SØKNAD OM MINDRE ENDRING AV REGULERINGSPLAN 2018005

Det søkes med dette om mindre endring av reguleringsplan for Skjerdingstad Næringspark, planID 2018005.

FIGUR 1: FLYTTING AV BE1

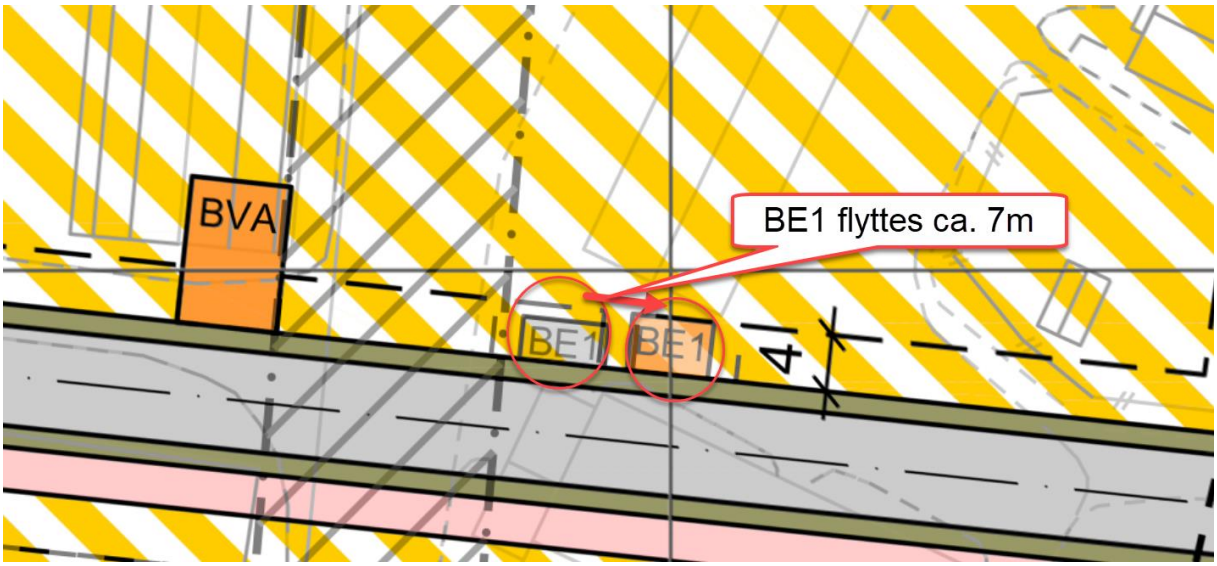
Ved etablering av trafostasjoner har disse blitt feilplassert 7-10 meter for langt øst. Ny plassering er ikke til hinder for drift eller annen funksjon av området. I tillegg har luftstrekk for høyspent blitt lagt i bakken. Hensynssone 370 for høyspenningsanlegg er derfor fjernet fra plankartet og bestemmelsene.
